## 三菱集中自動検針コントローラ(モデル L) 仕様変更のお知らせ

製品名	形名
三菱集中自動検針コントローラ(モデル L)	B-AM500LN
	B-AM1000LN

扱	A	日付	2014年3月	件名	三菱集中自動検針コントローラ(モデル L) 仕様変更のお知らせ
整理番号	山-1110		三菱電機(株)福山製作所

### クライアントパソコン上の日次データ更新画面

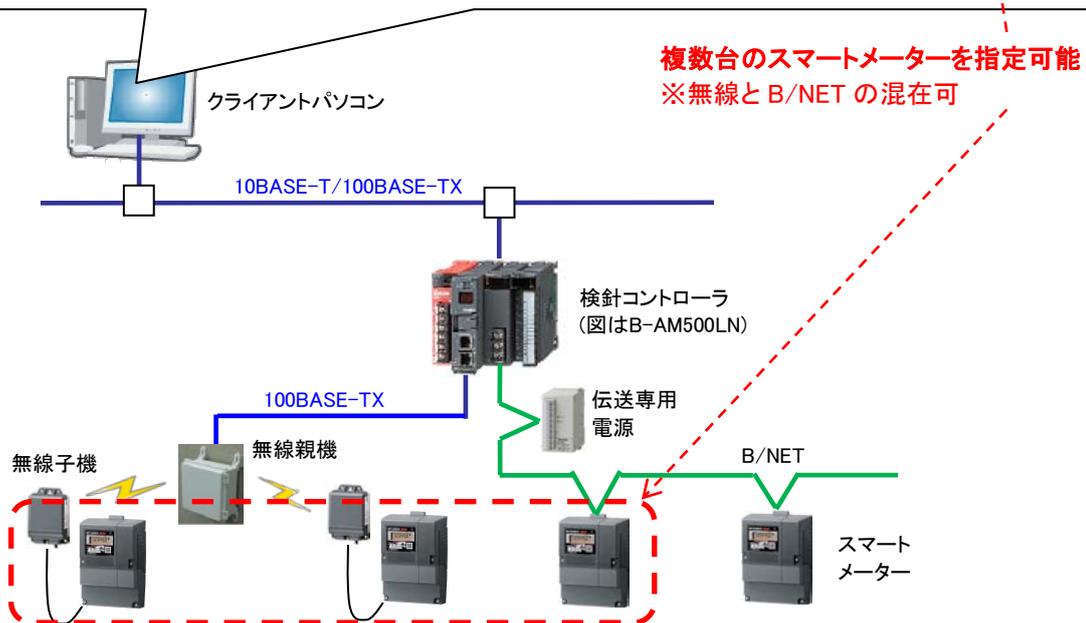
#### (1) 日次データ更新機能における三菱スマートメーター複数台指定対応

日次データの欠測が発生した場合などに、複数台の三菱スマートメーター(以降スマートメーターと記述します)を指定して、計測データの再収集を行い、日次データを更新できるように改善しました。また、当日の日次データも更新できるように改善しました。

項目		変更前	変更後
日次データ更新	対象スマートメーター台数	B-AM500LN : 1台ずつ指定 B-AM1000LN : 1台ずつ指定	B-AM500LN : 複数台を指定 (最大 500 台) B-AM1000LN : 複数台を指定 (最大 1000 台)
	対象時限数	30分タイムデータ 1時限	同左
	対象期間	前日以前	当日現在時刻以前

複数台のスマートメーターを指定し、日次データ更新を実施します。

**30分タイムデータ 1 時限(当日現在時刻以前)を指定**
